GRUPPO TECNICO DI VERIFICA (GTV)

per la verifica dell'avvenuta messa in sicurezza post-sisma dei
manufatti edilizi

**VERBALE DI SOPRALLUOGO DELLA
FRAZIONE DI SOMMATI**

ALLEGATO 4 - GTV 20/12/2019

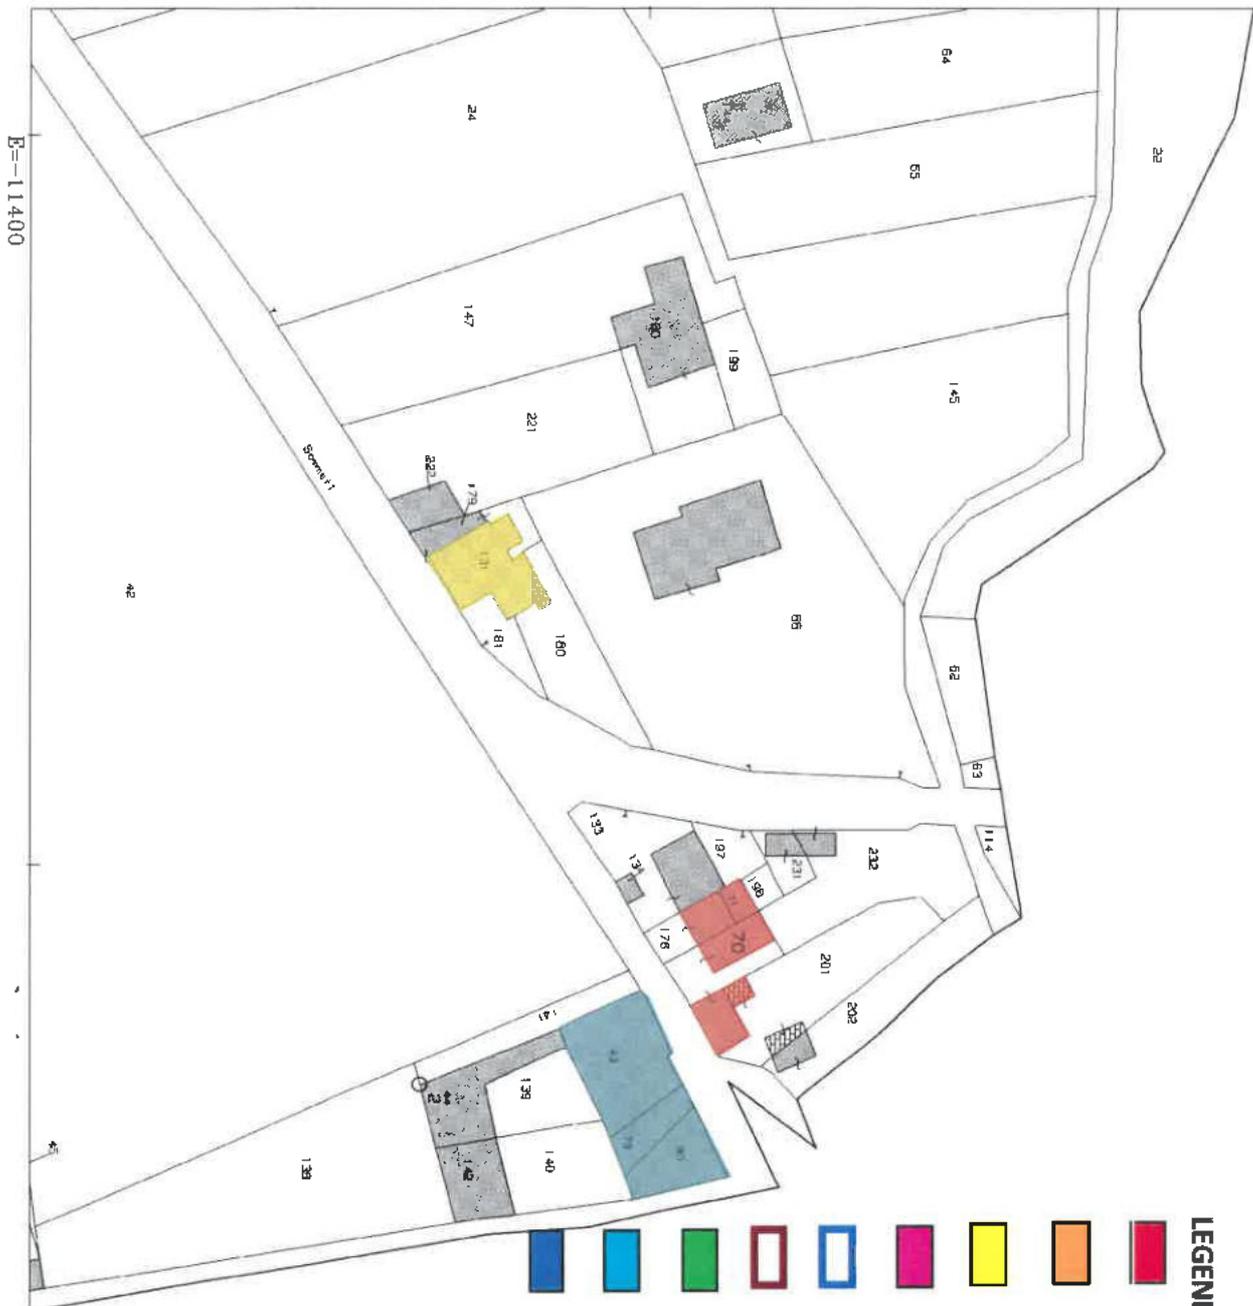
- si da atto che l'intervento di demolizione parziale disposto con Ord. 214 del 30/11/2016 sul fabbricato distinto al fg. 62

p.lla 131, ovvero la demolizione della parte fronte strada dell'edificio eseguita dai VV.FF. non è sufficiente per rimuovere il pericolo per la pubblica incolumità e non è possibile procedere in sicurezza alla rimozione delle macerie e che per il fabbricato in oggetto è stata presentata la richiesta di contributo di ricostruzione corrispondente alla pratica MUDE ID 3184, in corso di istruttoria;

- di estendere le operazioni di demolizione e rimozione delle macerie, previa emissione di apposita Ordinanza Sindacale, secondo i dettami delle direttive emanate a riguardo, con particolare riferimento al Piano Regionale per la gestione delle macerie, all'intero fabbricato distinto al fg. 62 p.lla 131, in quanto la demolizione parziale dello stesso non assicura la stabilità strutturale della rimanente parte e la rimozione del pericolo per la pubblica incolumità, dato atto che è stata presentata domanda di contributo per la ricostruzione dell'edificio con riferimento MUDE ID 3184; si precisa che trattasi di:

"edificio di n. 2 piani fuori terra e 1 seminterrato. La struttura è al piano terra in muratura a sacco e nel piano superiore in blocchi di calcestruzzo e tetto in c.a. Si presenta con il muro al piano terra completamente collassato con lesioni a X, spancamenti e rotazioni degli angoli."
